**Dictámenes Discrepancias N°14, N°18 y N°19-2023**

Área Típica N°8

Discrepancias presentadas por Cooperativa Rural Eléctrica Río Bueno Limitada, respecto del Informe Técnico para el Cálculo de las Componentes del Valor Agregado de Distribución, cuatrienio noviembre 2020- noviembre 2024

Santiago, 25 de abril de 2023

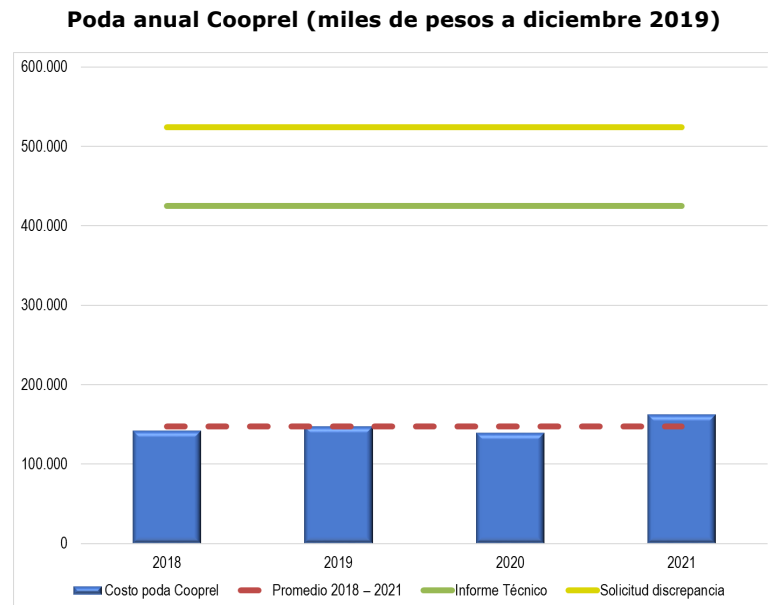
Respecto al primer punto, la CNE señala que “comparar zonas con distintos niveles de frondosidad, como es comparar la zona urbana de La Unión, Lago Ranco o Río Bueno con la zona rural por donde pasa el trazado de la red por la zona urbana, muy probablemente está comparando un nivel de frondosidad 1 o 2 con uno 4 o 5”.

En relación con el segundo punto, la CNE aclara que la clasificación urbana-rural se realizó de acuerdo con la clasificación de redes establecida en la NTD para el par Comuna-Empresa, por lo que las “zonas urbanas” de La Unión, Lago Ranco y Río Bueno están clasificadas como rurales. Esto, agrega, refuerza el hecho de que la empresa discrepante no está comparando la vegetación para un mismo nivel de frondosidad.
